Gemeente Amsterdam

Eindverslag inspraakprocedure

Besluit tot het aanwijzen van tijdelijke afvalinzamellocatie nabij de Entree 234

Dinsdag 25 augustus 2026

Aanvulling: Wijziging in positie afvalinzamellocatie

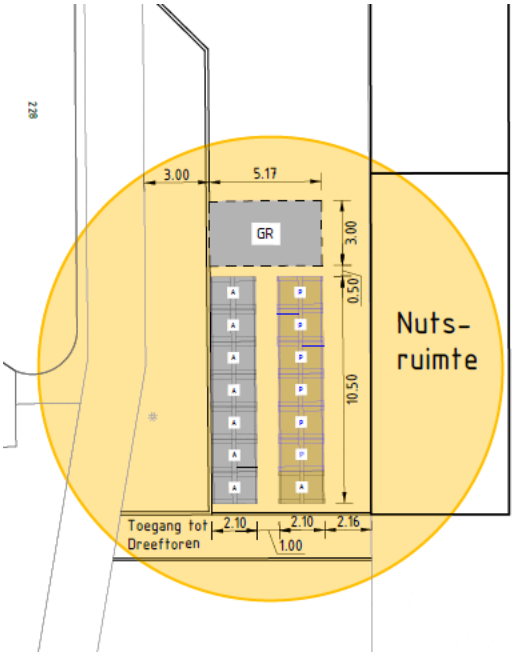
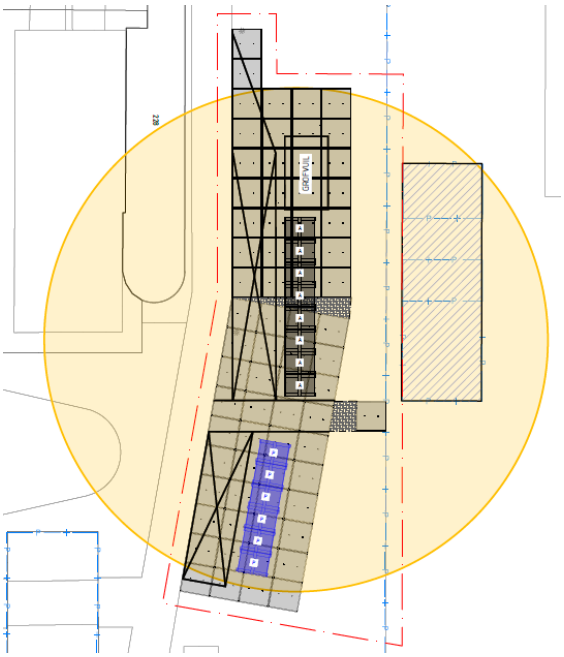
Ten opzichte van het voorstel dat het dagelijks bestuur op 26 mei 2026 aan de stadsdeelcommissie heeft voorgelegd, is er een wijziging in de positie van de afvalinzamellocatie doorgevoerd. Aanleiding is de noodzakelijke bereikbaarheid van een naastgelegen technische ruimte van Liander. Om deze te borgen, is de onderstaande wijziging doorgevoerd:

In plaats van twee parallelle rijen van containers, zijn deze geknipt en aan weerswijzen van het looppad geplaatst. Ook is de aanbiedplek voor grof afval gedraaid. Hierdoor is er voldoende afstand tussen de afvalinzamelingslocatie en de technische ruimte, zodat een onderhoudsvoertuig zich vrij kan opstellen. De gewijzigde positie is afgestemd met de eigenaar en beheerder, als ook Afval en Grondstoffen. Deze locatie heeft geen gevolgen voor de bereikbaarheid en veiligheid van zowel bewoners als de inzameling.
